Konstr.	Ritad	HG	Godk.	Smst nr.	Ers.	Tolerans där ej annat angivits: ISO 2768 m	Ändr. A
Dat.	1993-09-24	Skala	1:5	Atlantic G14			
intra SCANDINAVIAN DESIGN						Ritn.nr 14233

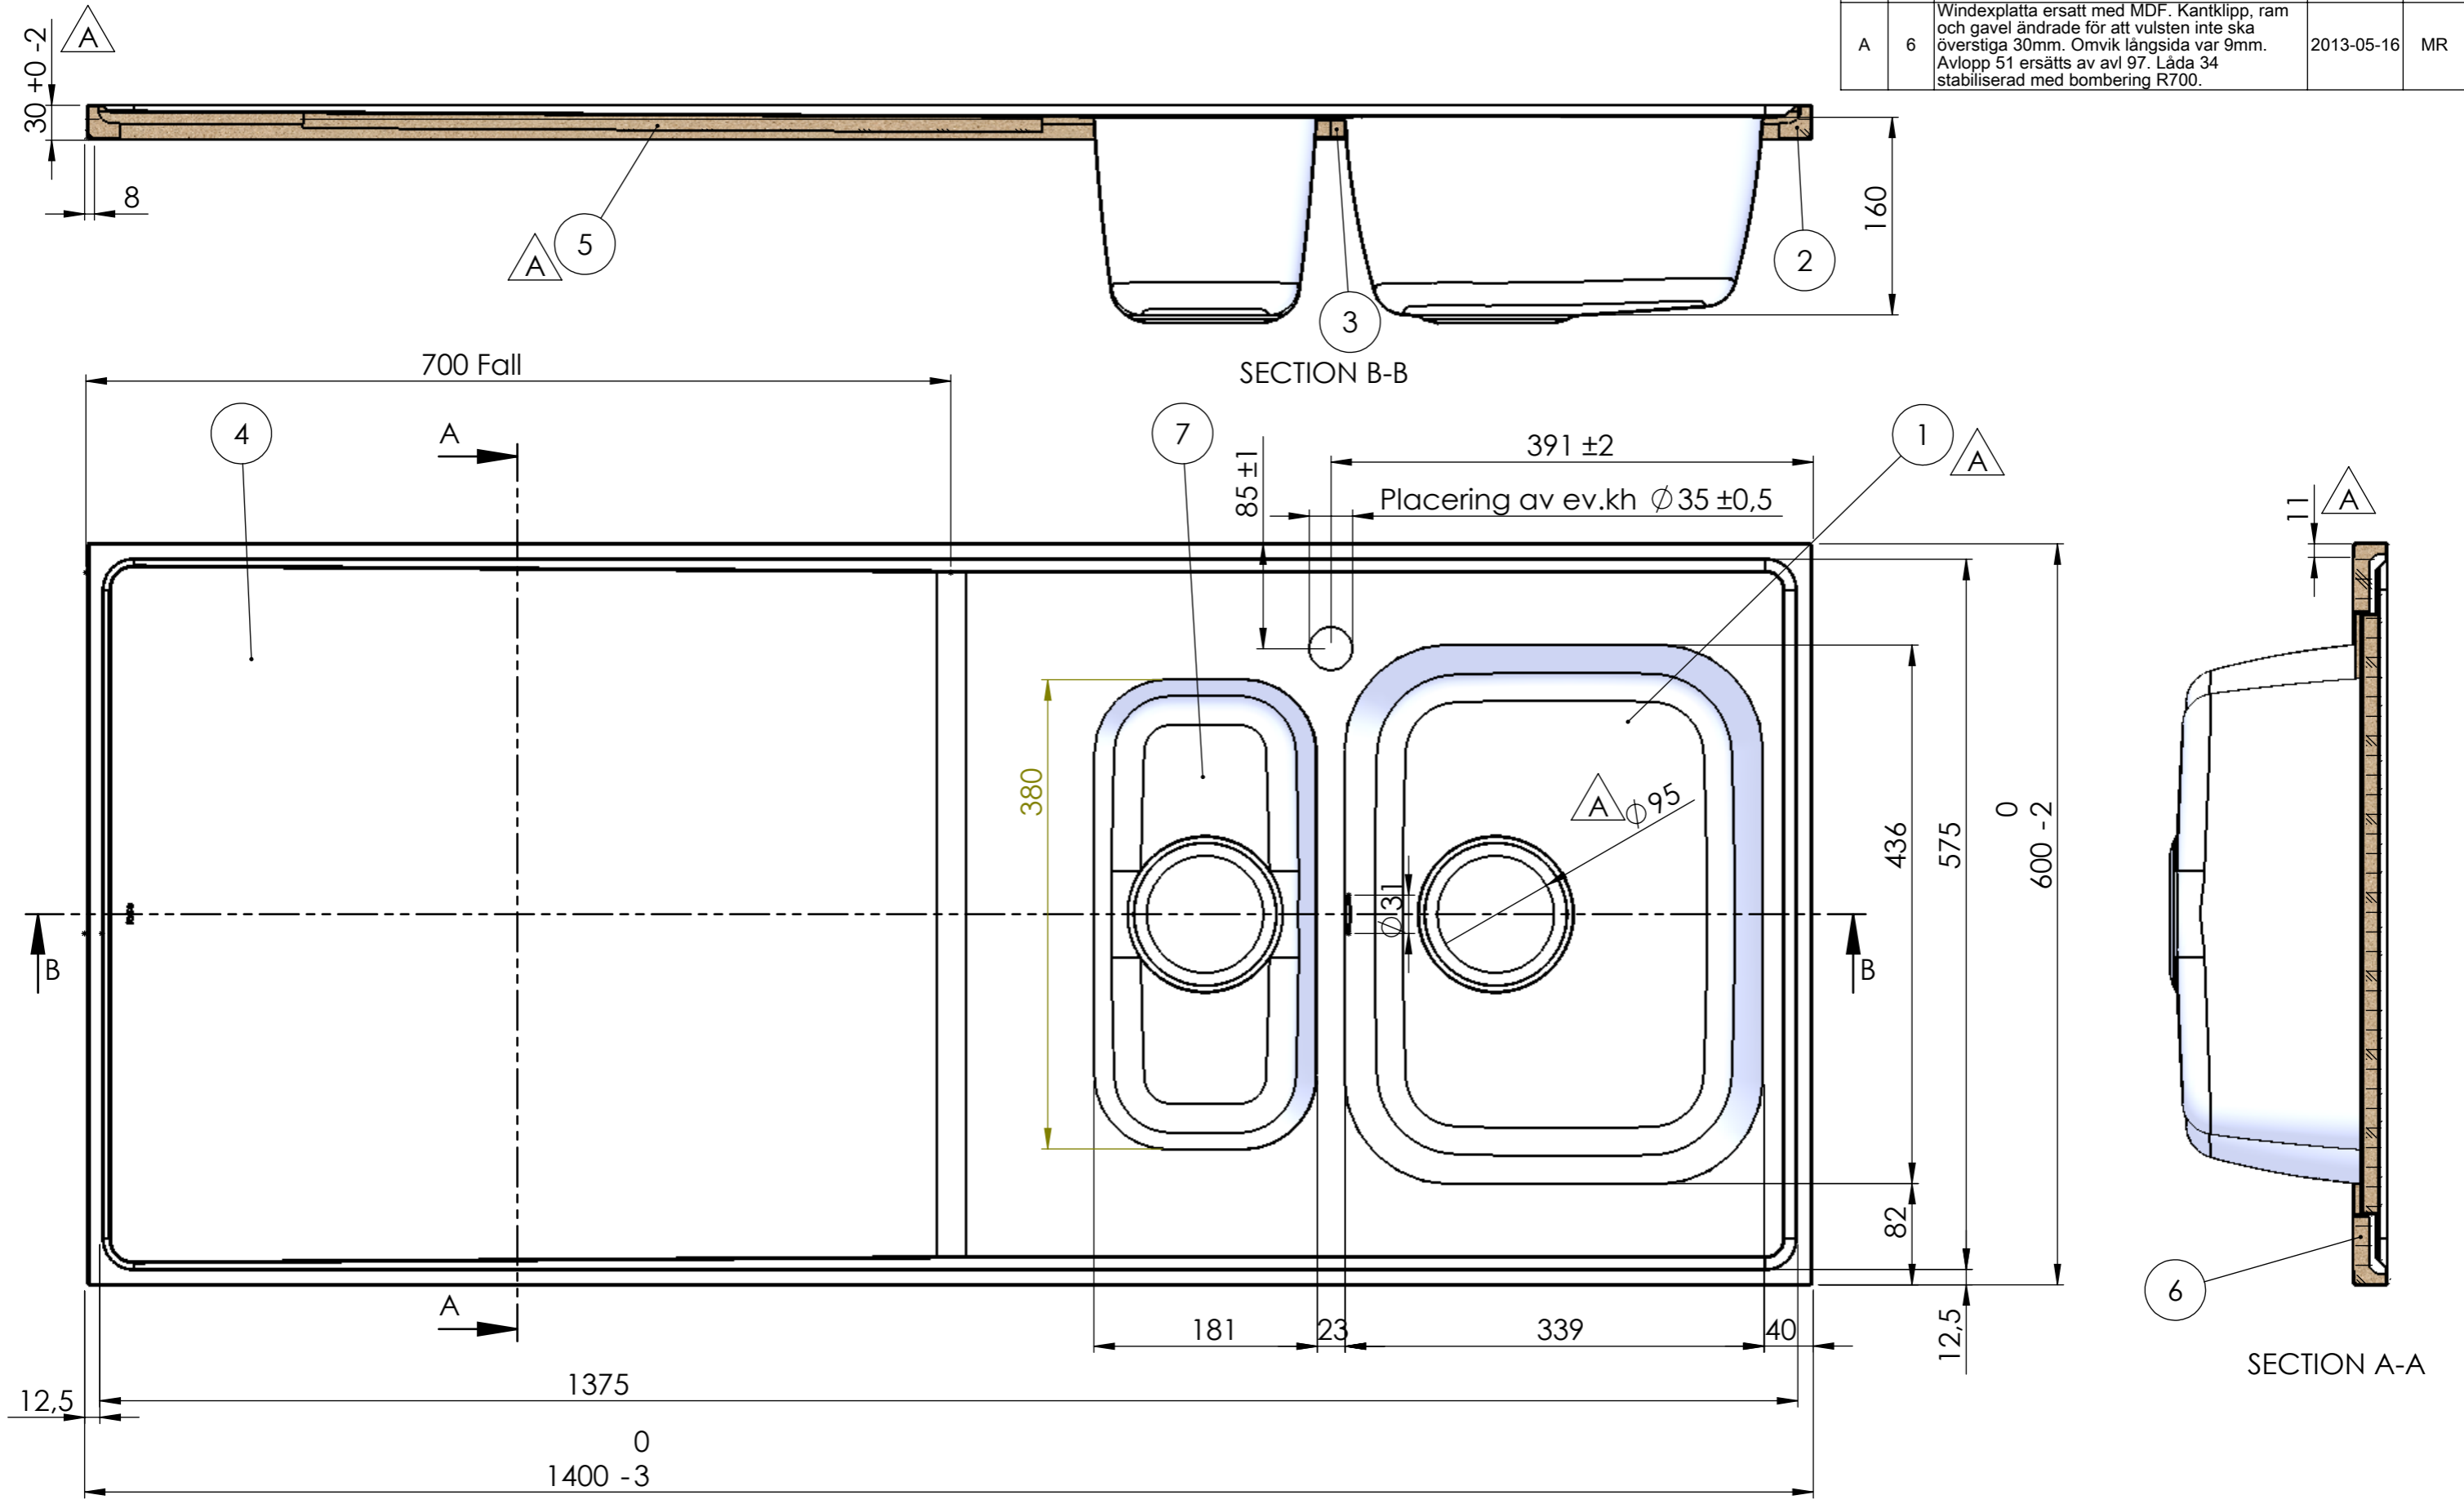
REV.	ANT.	ÄNDRING	DATUM	GODK.
A	6	Windexplatta ersatt med MDF. Kantklipp, ram och gavel ändrade för att vulsten inte ska överstiga 30mm. Omvik längsida var 9mm. Avlopp 51 ersätts av avl 97. Låda 34 stabiliserad med bombering R700.	2013-05-16	MR
